Recueil des avis issus de la consultation auprès des ministères et organismes

Projet : Ligne d'interconnexion Hertel-New York

Numéro de dossier : 3211-11-112

Graphique isophones actuels :

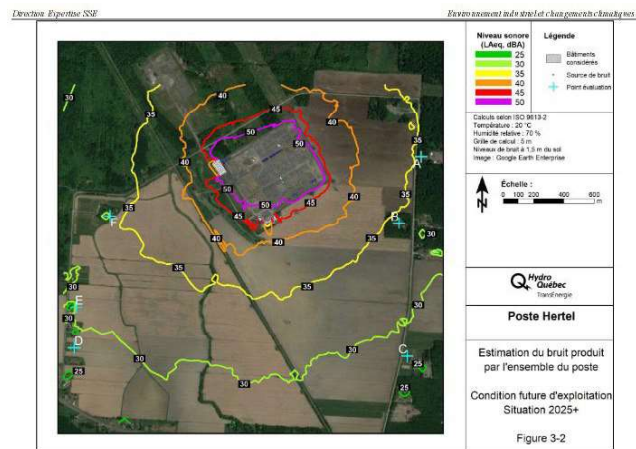
<p>élaboré avec le logiciel spécialisé SoundPLAN® version 8.2. Le niveau de bruit du poste est calculé selon la méthode ISO 9613-2. Cette méthode permet de calculer l'atténuation du son lors de sa propagation, afin de prédire le niveau de bruit à distance des sources d'émission sonore. Elle prédit le niveau sonore dans des conditions météorologiques favorables à la propagation du son à partir des sources d'émission vers les récepteurs. La méthode tient compte de la divergence géométrique, de l'absorption atmosphérique, de l'effet d'un sol dur ou poreux, de la réflexion à partir de surfaces, de l'effet d'écran des bâtiments et du terrain et d'autres facteurs comme la végétation et les régions bâties. »</p> <p>« Les résultats des simulations sont représentatifs du niveau de pression acoustique continu équivalent pondéré A (LAeq). Le bruit émis par les transformateurs est continu et peu fluctuant au cours de la journée; ainsi les résultats de la simulation sont représentatifs de toute période de la journée. L'émission de bruit considérée est représentative de celle prévalant alors que tous les équipements sont exploités simultanément et sous des conditions normales d'opération. »</p> <ul style="list-style-type: none">• « L'étude de bruit pour la phase exploitation montre que les niveaux sonores produits par le poste Hertel, avec l'ajout du groupe convertisseur, resteront inférieurs à 40 dBA dans toutes les zones sensibles au bruit proches du poste. Le réaménagement de la butte-écran et l'ajout de plantations, prévus par Hydro-Québec, permettront d'opacifier l'écran visuel du côté ouest et de dissimuler la portion inférieure des composantes du poste et du nouveau convertisseur. »• Près des résidences les plus proches du poste, les niveaux sonores attribuables à celui-ci augmenteront de 1 dBA (à l'unité près) par rapport à la situation actuelle. Mais, cette performance est conditionnelle au respect des exigences acoustiques faites à l'endroit du convertisseur et des appareils ajoutés ou remplacés. Pour cette raison l'initiateur mentionne que « Les émissions sonores du poste, incluant le convertisseur, feront l'objet d'un suivi assidu au cours des processus d'attribution du contrat et de conception du convertisseur, de même que lors de

l'exploitation du poste Hertel à la suite des modifications décrites auparavant. »
